HLSB-36USB-NFS ファームウェアバージョンアップのご案内

株式会社ステップテクニカ
〒358-0011 埼玉県入間市下藤沢 757-3
TEL:04-2964-8804
FAX:04-2964-7653

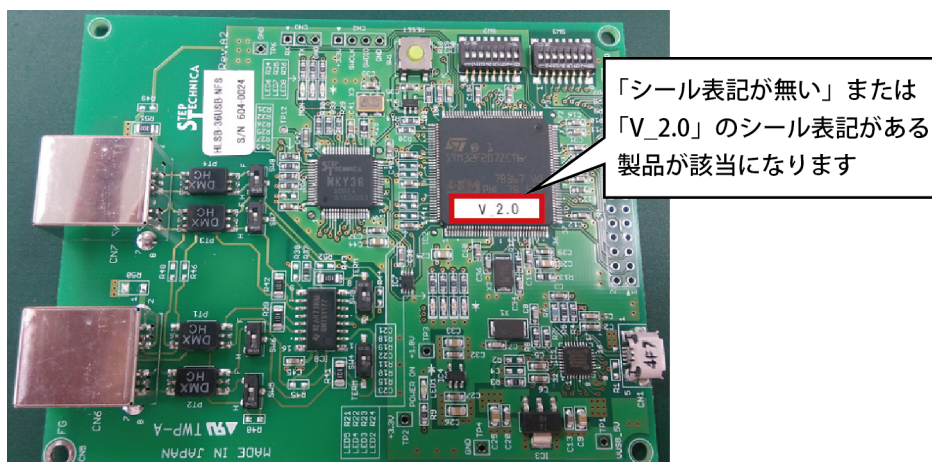
1. 不具合該当製品
HLSB-36USB-NFS
対象ファームウェアバージョン V1.0、V2.0
V1.0 無表記
V2.0 V_2.0 シール表記（IC2 に表記）

2. 不具合内容
弊社提供 DLL の HlsReadData 関数のリターンパラメータが FALSE(0) の時、エラーコードが HLS_ERR_FAILED(6) になる可能性がある。
3. 対策内容
該当製品のファームウェアをアップデート（V3.0）することにより問題を解決します。
4. 対応開始時期
平成 28 年 7 月 22 日より
5. 納入済み品のバージョンアップ方法
無償にてファームウェアのバージョンアップを行わせていただきます。
詳細につきましては販売店にお問い合わせいただけます様、お願いいたします。
